Προμελέτη Περιβαλλοντικών Επιπτώσεων Καταφυγίου Αλιευτικών Σκαφών Καραβοστασίου Φολέγανδρου.....	1
Προγραμματικό Σχέδιο (Master Plan) και Προμελέτη Περιβαλλοντικών Επιπτώσεων λιμένα Καλαμάτας	2

Αριθμ. 8216/155/12 (1)
Προμελέτη Περιβαλλοντικών Επιπτώσεων Καταφυγίου Αλιευτικών Σκαφών Καραβοστασίου Φολέγανδρου.

Αριθμ. 8216/141/12 (2)
 Προγραμματικό Σχέδιο (Master Plan) και Προμελέτη
 Περιβαλλοντικών Επιπτώσεων λιμένα Καλαμάτας.

ΓΕΝΙΚΗ ΔΙΑΤΑΞΗ ΕΡΓΩΝ

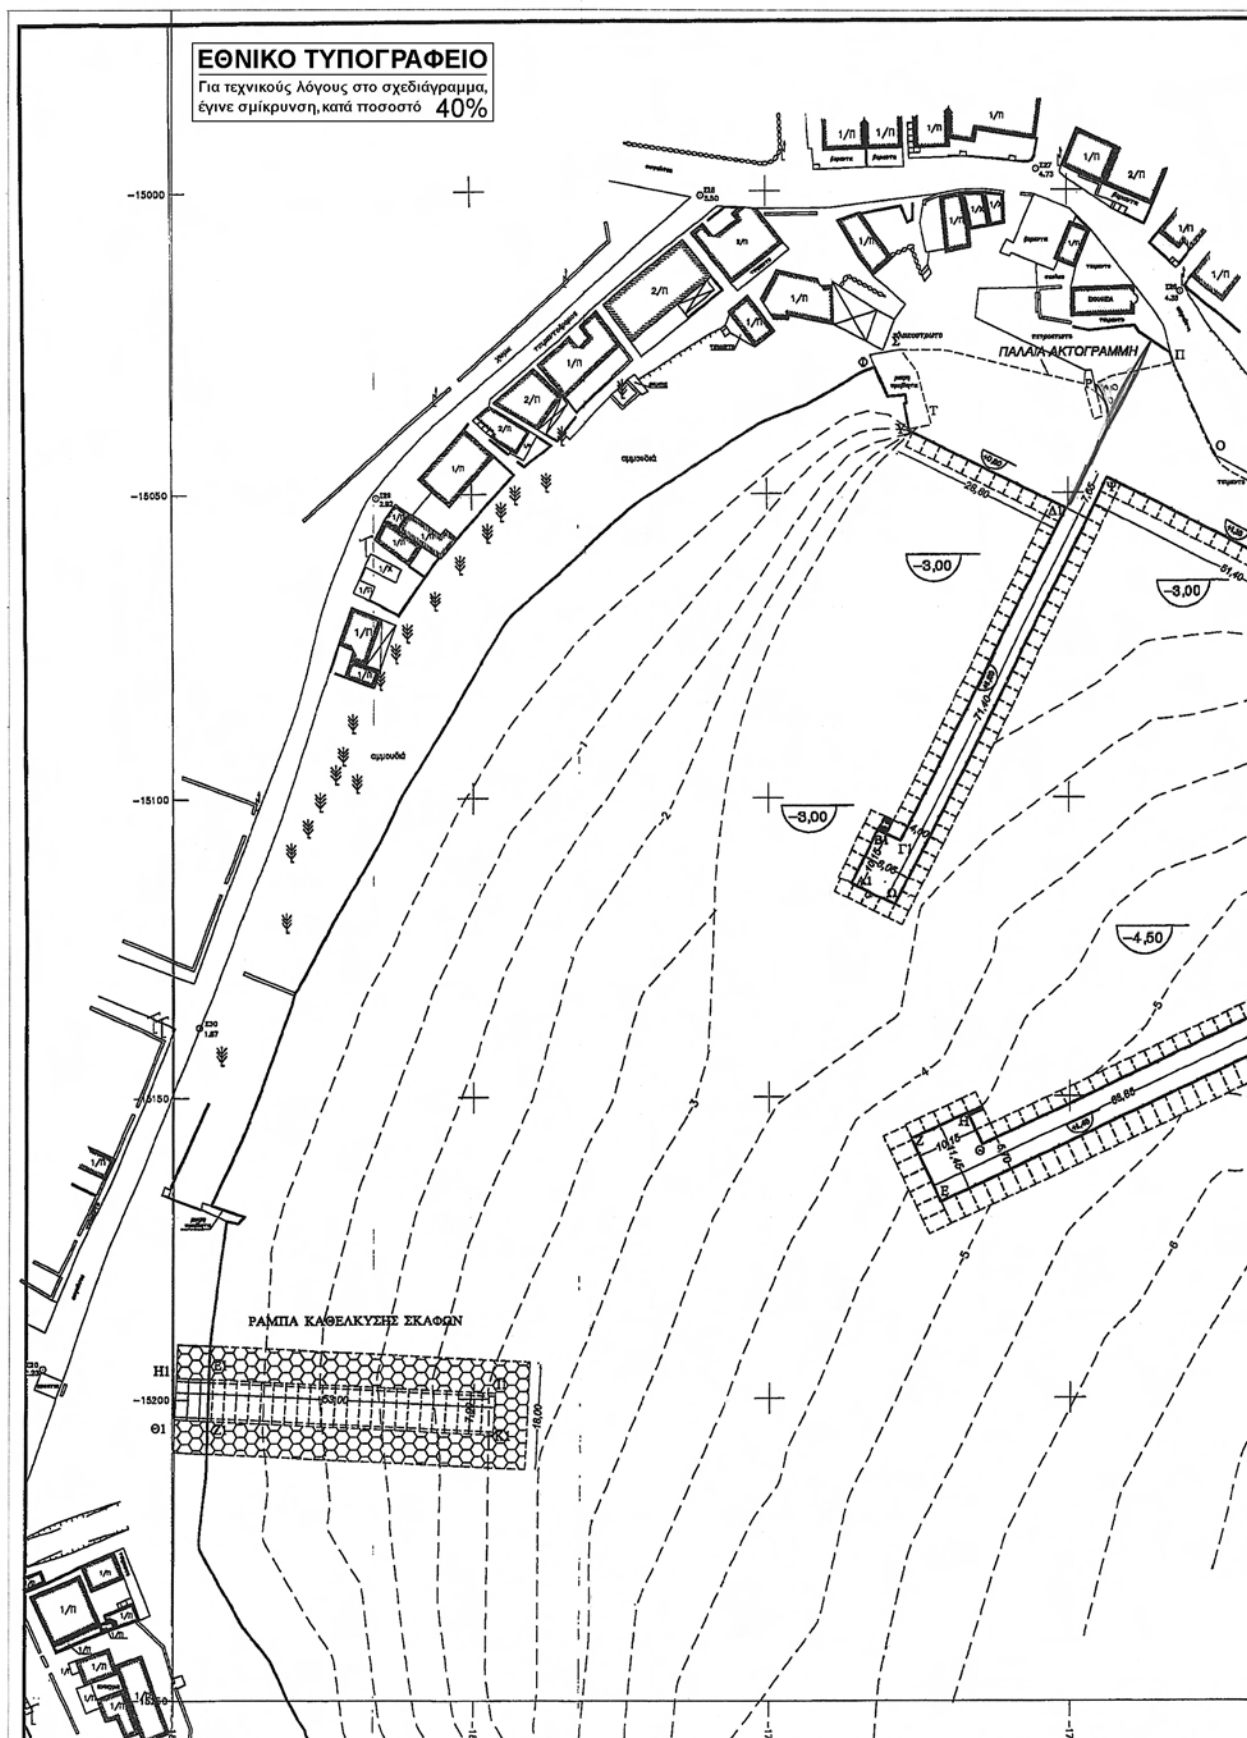
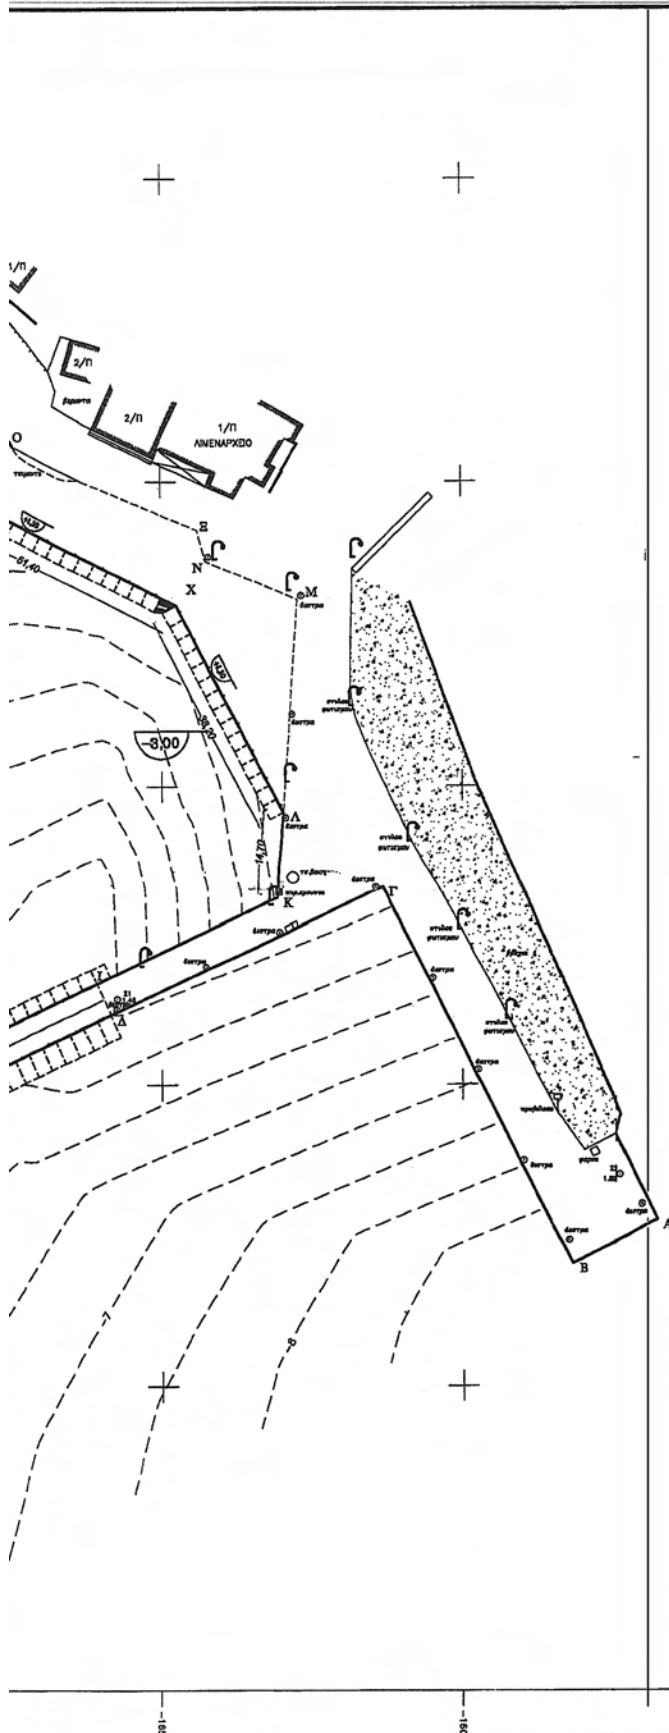
Η επιτροπή συμφωνεί ως προς τη σκοπιμότητα του προτεινόμενου έργου και ζητεί να υποβληθεί νέος φάκελος μελέτης ο οποίος θα συμπληρωθεί - τροποποιηθεί σύμφωνα με τις κάτωθι παρατηρήσεις:

i) να μην κατασκευαστεί το κρηπίδωμα Δ1Ψ μπροστά από το ναό του Αγ. Αρτέμιου,

ii) να αφαιρεθεί η προτεινόμενη ράμπα ανέλκυσης/καθέλκυσης σκαφών και να γίνει πρόταση εναλλακτικής λύσης και τέλος,

iii) λόγω ενδεχόμενης αλλοίωσης της ακτής από τα προτεινόμενα έργα, να εκπονηθεί ακτομηχανική μελέτη συνοδευόμενη από μελέτη για έργα προστασίας της ακτής.
